HENVENDELSER MODTAGET I HØRINGSPERIODEN

FORSLAG TIL LOKALPLAN ØRESTAD IDRÆTSPARK

Høringssvar
Indkommet via Bliv Hørt nr. 1-25

Offentlig høringsperiode fra den 21. oktober 2025 til den 16. december 2025

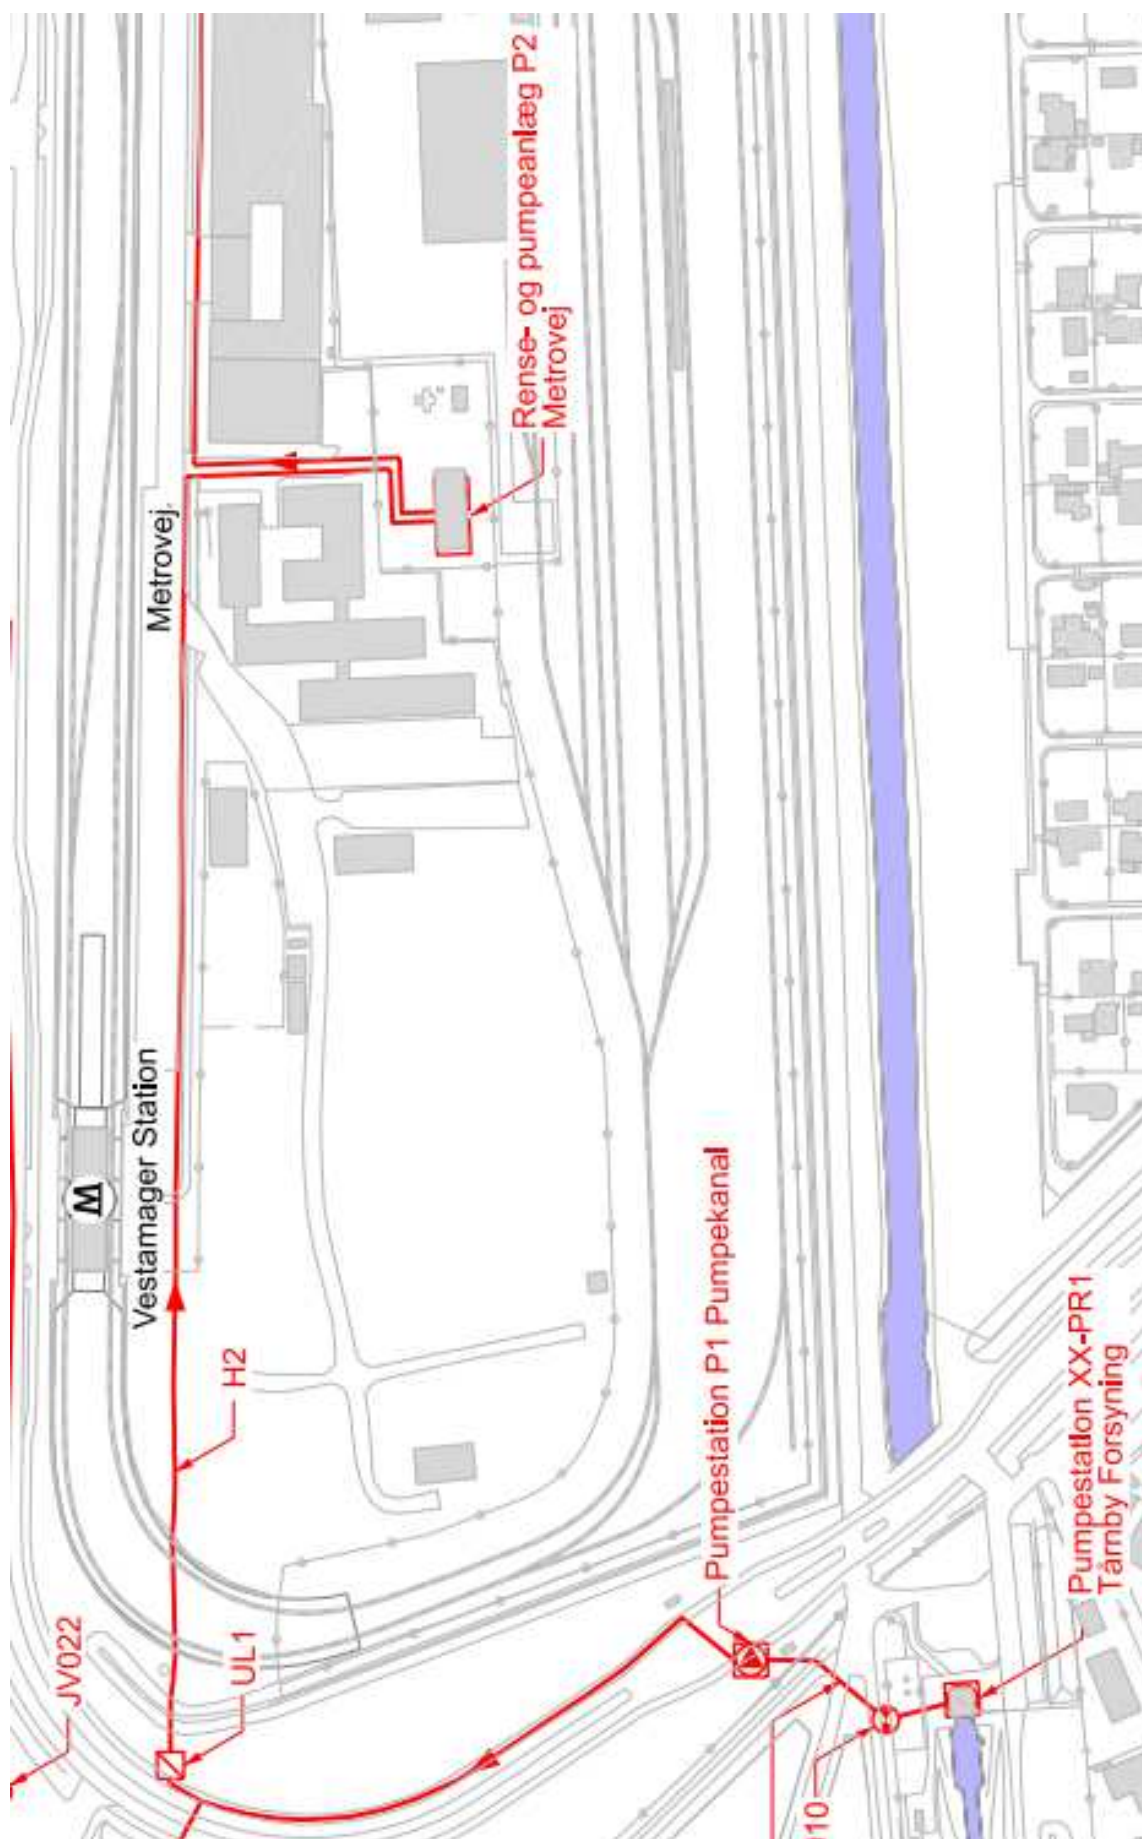
Vandlauget har driftsbygning på Metrovej 7. I driftsbygningen er bl.a. placeret renseanlæg, som regnvand fra Tårnby Kommune passerer inden vandet ledes til Ørestads kanaler. Til forsyning af renseanlægget med regnvand er etableret en regnvandsledning fra Pumpekanalen i Tårnby Kommune via Ørestads Boulevard, under metroen og mod nord i Metrovej frem til Vandlaugets driftsbygning på Metrovej 7, se vedhæftede udklip.

Vandlaugets forsyningsledning er på strækningen fra Vestamager station til Metrovej 7 placeret langs østsiden af Metro-dæmning langs Metrovej. Dette areal er jf. den tidligere lokalplan udlagt som vejareal. Forsyningsledningen er anlagt af Ørestadsselskabet/By & Havn, og efterfølgende overdraget til Vandlauget.

I lokalplansforslaget er angivet at der kan etableres et klubhus i forlængelse af Metrovej, nord for Vestamager station. Klubhuset planlægges etableret på arealet, der jf. den oprindelige lokalplan var udlagt til vejareal.

Som nævnt ovenfor har Vandlauget en forsyningsledning liggende i den kommende Metrovej mellem Vestamager station og den eksisterende Metrovej. Denne ledning er placeret, hvor det kommende klubhus planlægges placeret. Hvorvidt klubhuset kan placeres ovenpå Vandlaugets forsyningsledning, eller forsyningsledningen skal omlægges er der ikke taget stilling til i lokalplansforslaget.

Inden forslaget til lokalplan kan vedtages forventer Vandlauget, at der skal tages stilling til om klubhuset kan etableres ovenpå Vandlaugets forsyningsledning eller denne skal omlægges, herunder hvem der skal afholde en eventuel udgift til ledningsomlægning.
